Mission régionale d'autorité environnementale

**Avis de la mission régionale
d'autorité environnementale
Hauts-de-France
sur le projet de parc éolien
de la société Parc Éolien La Croix Florent
à Flixecourt (80)**

n°MRAe 2019-3560

*Carte de l'implantation prévue pour les machines du projet
(Source « demande d'autorisation environnementale » du dossier version juin 2017)*

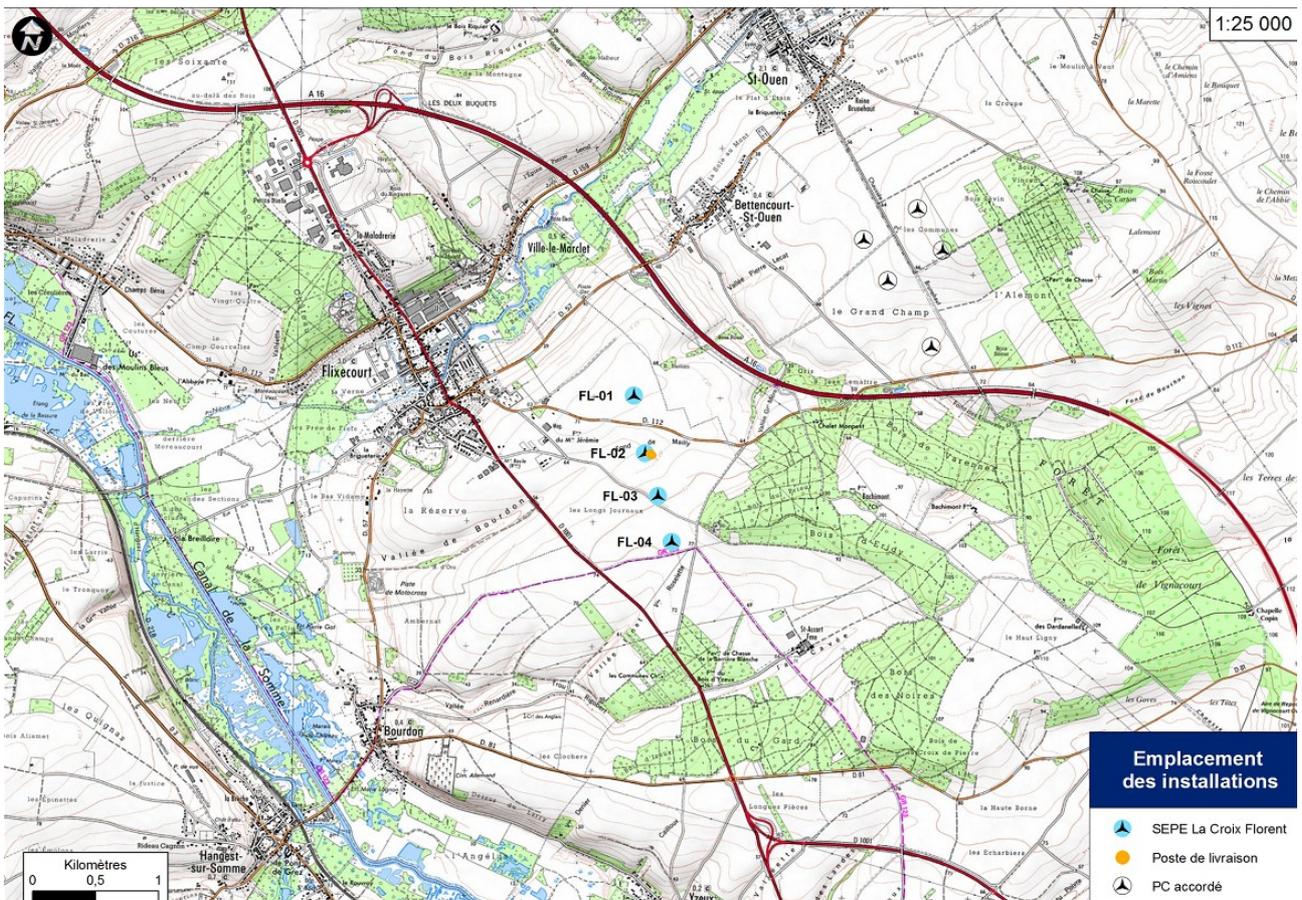
L'étude d'impact conclut à des enjeux faibles à moyens pour la biodiversité et propose des mesures d'évitement et de réduction. Cependant, les impacts du projet sur l'avifaune sont sous-évalués au regard de l'implantation des éoliennes FL-01, FL-02 et FL-03 à moins de 200 mètres des zones de rassemblement post-nuptiales du Pluvier doré et de l'Alouette des champs. De même, l'étude montre l'implantation de l'éolienne FL-03 dans une zone à impact moyen pour les chauves-souris. L'autorité environnementale recommande de déplacer les éoliennes FL-01, FL-02 et FL-03 pour réduire les impacts.

L'autorité environnementale recommande de déplacer les éoliennes FL-01, FL-02 et FL-03 à plus de 200 mètres des zones de rassemblement post-nuptiales du Pluvier doré et de l'Alouette des champs.
